Stellungnahme zum adfc-Antrag vom 24.06.2021 - Rampe Lösegraben

Öffentl. Status	Sitzungs- datum	Gremium
Ö	14.12.2021	Ausschuss für Mobilität

Stellungnahme zum ADFC-Antrag vom 24.06.2021 – Rampe Lösegraben

Abbildung 1 - Fläche der neuen Rampe (rot markiert)

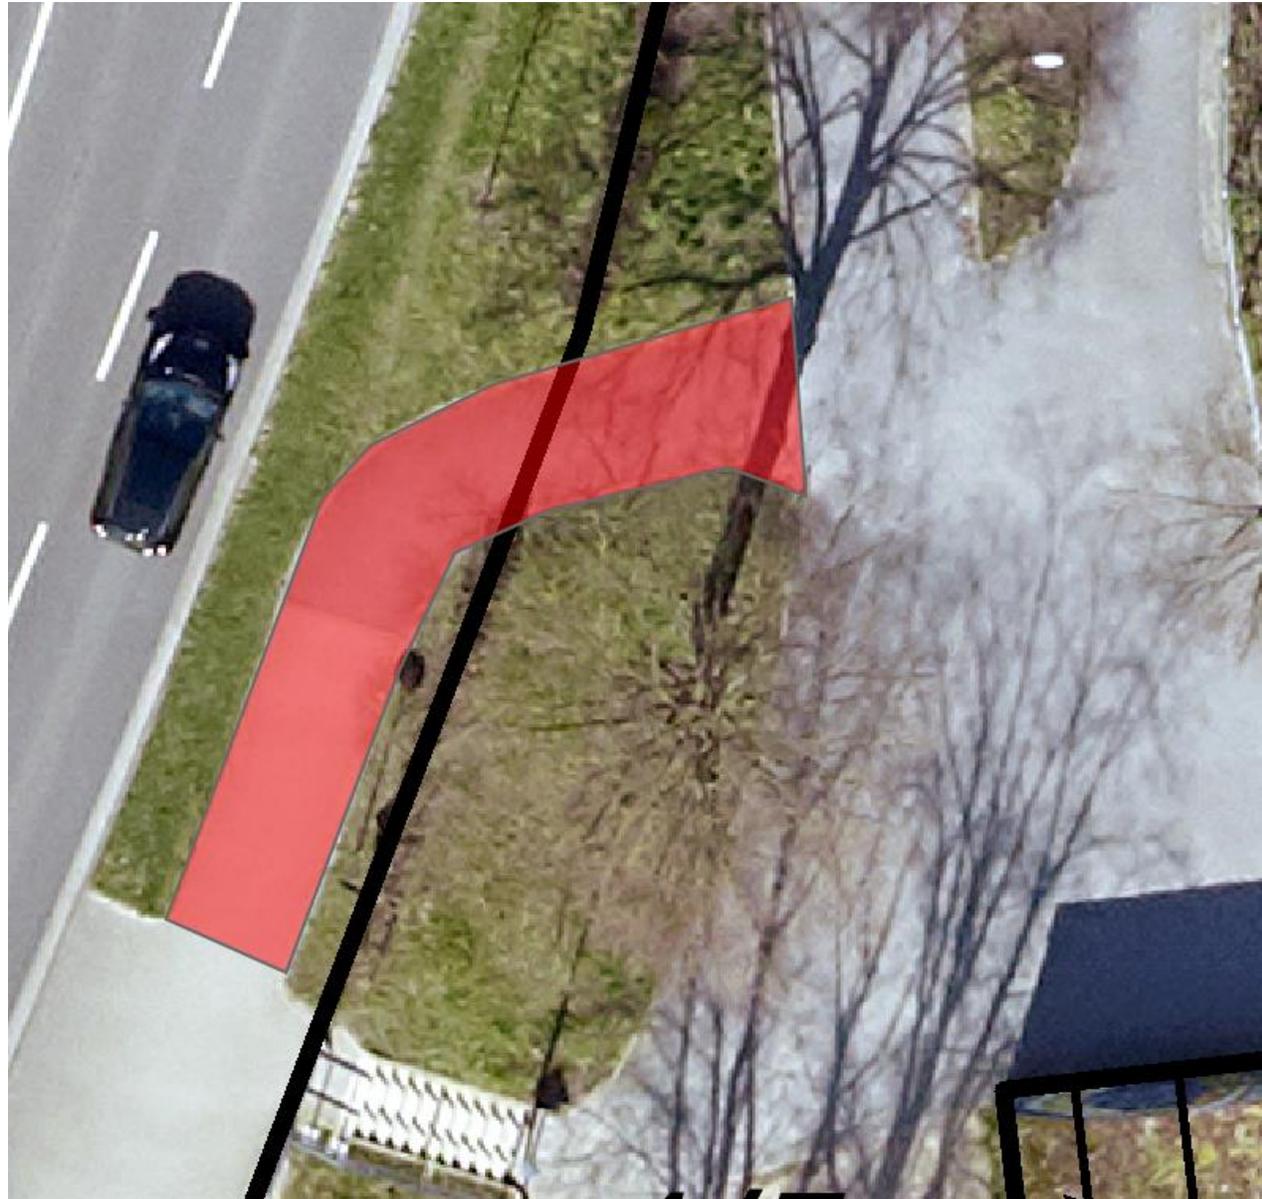
Ein Umbau der Rampe auf eine Steigung von 6% ist mit geschätzten Kosten von 15.000 € möglich. Allerdings sind die beiden bei einer resultierenden Länge von zwölf Metern empfohlenen Zwischenplateaus durch die bauliche Begrenzung nicht zu integrieren. Die Rampe darf aufgrund stark steigender Kosten nicht so lang werden, dass die zugehörige Treppe neugebaut werden muss. Somit wird die Auffahrt weniger steil aber dafür länger und das ohne Möglichkeit zur Pause. Die maximal mögliche und benötigte Fläche zur Verlängerung der Rampe ist in den Abbildungen 1 + 2 im Anhang zu sehen. Eine andere Wegeführung der Rampe ist bewusst nicht gewollt, um die Radfahrenden nicht auf die Hauptverkehrsverbindung Willy-Brandt-Straße, sondern auf die Radstrecke unten am Lösegraben, zu führen, vgl. Abbildung 3. Dies soll die vorgesehene Wegebeziehung am Lösegraben deutlich darstellen und niemanden gefährden. Eine Schädigung des Wurzelwerks des nahe der Rampe gelege-

nen Baumes aufgrund der Absenkung der Rampe wurde geprüft und wurde als nicht wahrscheinlich eingestuft. Mit dem Umbau der Rampe sollte zudem auch die Hecke zur Verbesserung der Sichtbeziehung von den sich entgegenkommenden Verkehrsteilnehmenden bis zur Treppe entfernt werden.
